Referitor la: Contestație documentație de atribuire având anunț de participare CN1022761/16.07.2020

cu referire la procedura de achiziție publică „*Achiziția de autobuze noi pentru transportul public în Municipiul Târgu Mureș*”, număr anunț de participare CN1022761 din data de 16.07.2020 („**Procedura**”), organizată în baza Legii 98/2016 de Municipiul București, în calitate de autoritate contractantă („**Autoritatea contractantă**” sau „**Municipiul Târgu-Mureș**”),

CONTESTAȚIE,

Figura 1

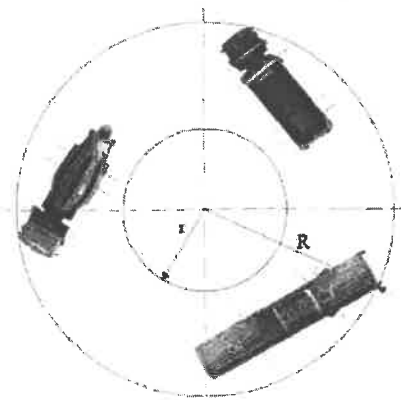
O astfel de cerință, este restrictivă și disproporționată și se impune a fi modificată, întrucât nu există justificări tehnice de natură să împiedice achiziția unor autobuze cu o rază de viraj a colțurilor exterioare ale autobuzului mai mare de cea impusă prin Caietul de Sarcini dar care se încadrează în limitele reglementărilor aplicabile.

Așadar, conform normativelor europene, raza de viraj a colțului exterior al autobuzului poate fi de până la 12,50 m. Față de această cerință impunerea unei raze de viraj de maxim 11 m (11,000 mm) devine restrictivă de concurență și extrem de împovărătoare pentru ofertanți.

Prin urmare, impunerea unei cerințe cu privire la raza de viraj cu 1,5 metri mai mică decât cea legală și cea larg utilizată în alte proceduri, ar trebui să fie temeinic și în mod necesar justificată.

Prin urmare, vă rugăm să constatați că cerințele privind raza de viraj de 11,000 mm este restrictivă, și vă solicităm modificarea acestei cerințe în sensul permiterii unei raze de viraj în limitele permise de lege, fapt de natură a asigura promovarea concurenței între operatorii economici, precum și principiul tratamentului egal și al proporționalității.
